Mission régionale d'autorité environnementale
ÎLE-DE-FRANCE

**Avis délibéré
sur le projet d'aménagement Castermant
Chelles (77)**

N° APJIF-2022-053
en date du 07/07/2022

Illustration 6: Carte des zones inondables et risques d'inondation du TRI métropole francilienne (dossier loi sur l'eau, p. 87) - Projet dans l'ovale noir (MRAe)

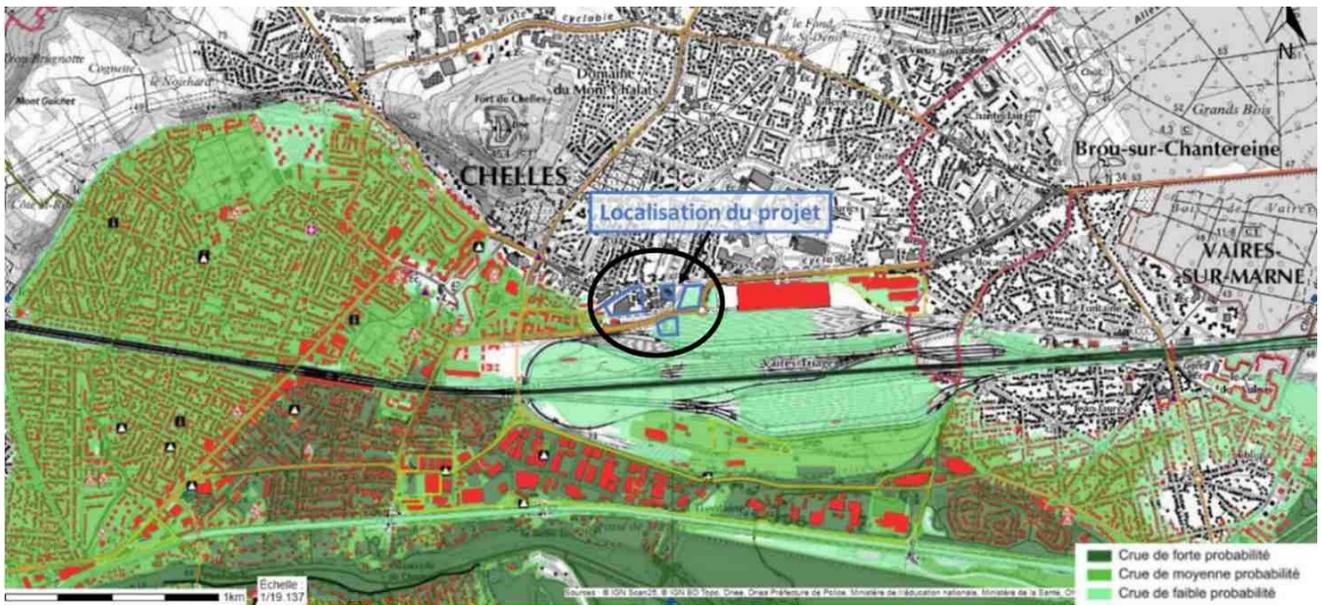
Dans sa partie est, le site est « dans une zone de fréquence d'évènement extrême » (p.65), c'est-à-dire millénaire, du risque d'inondation par débordement de la Marne, telle qu'identifié au sein du territoire à risque important d'inondation (TRI).

Le dossier loi sur l'eau précise que « la construction des lots n'est pas concernée par le risque d'inondation » au regard des cartes d'aléas du projet de plan de prévention du risque inondation de 2016.

Illustration 7: Esquisse piézométrique du niveau des plus hautes eaux, hors effet barrage - NPHE 100 ans » (dossier loi sur l'eau, p. 71)

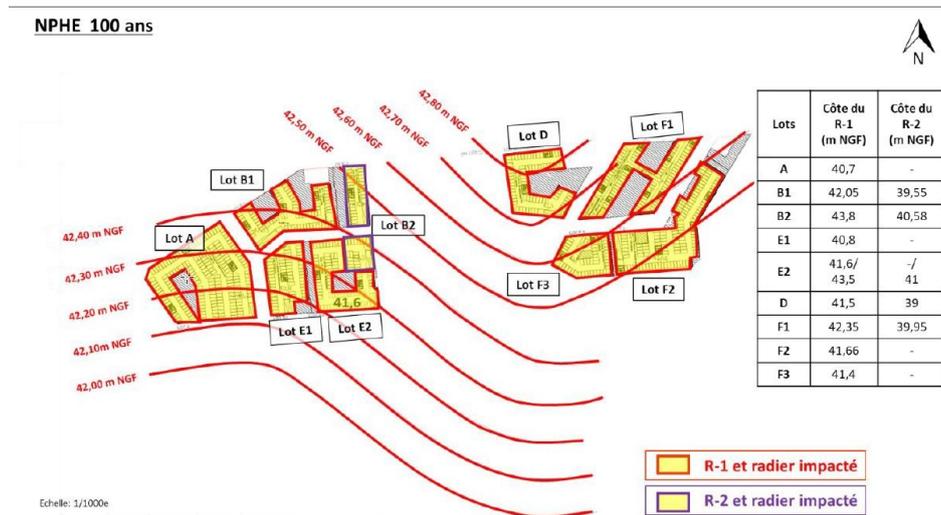
Le site est par ailleurs exposé à un risque d'inondations par remontée de nappe (la nappe est identifiée entre 2 et 7,80 m de profondeur (p. 67), mais la profondeur doit être confirmée⁴ et « les sous-sols seront impactés par la nappe de l'Eocène supérieur en connexion hydraulique avec la nappe des Alluvions de la Marne » (p.67). Les caves peuvent être inondées. Le projet conduit par ailleurs à artificialiser une partie du site ce qui peut accroître le risque de ruissellement. Ces enjeux sont identifiés dans l'étude d'impact.

La nappe est plus élevée dans la partie nord-ouest du site, donc sur l'emprise du lot F (première tranche). Un suivi du niveau de la nappe est en cours (p. 137). L'Autorité environnementale note que le dossier loi sur l'eau annexé inclut des illustrations précises (non reprises dans l'étude d'impact) sur l'impact potentiel de la nappe sur le projet, qui confirment l'impact potentiel sur les sous-sols et même les radiers.

Illustration 8: Profil altimétrique sur le lot F - Source Géoportail
 Avis n° APJIF-2022-053 en date du 07/07/2022
 sur le projet d'aménagement Castermant à Chelles (77)

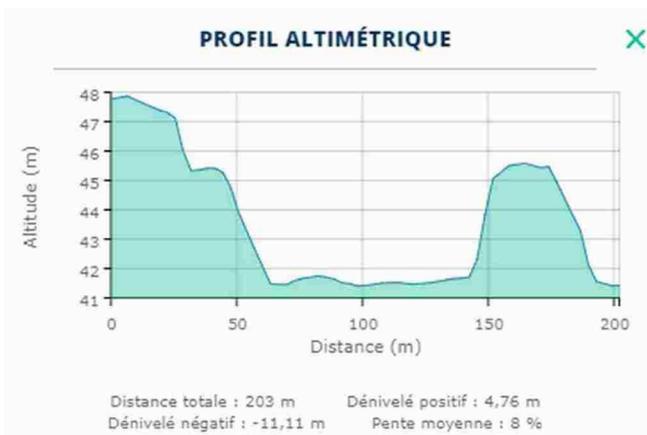
L'Autorité environnementale note qu'un deuxième niveau de sous-sols est prévu sur le lot F, compte-tenu de la différence altimétrique avec l'avenue du Gendarme Castermant, sans justification au regard du risque de remontée de nappe (cf. à cet égard le paragraphe relatif aux déplacements dans le 3.2. ci-dessous).

(2) L'Autorité environnementale recommande de justifier la création d'un second niveau de sous-sol dans l'îlot F compte tenu du risque de remontée de nappe.
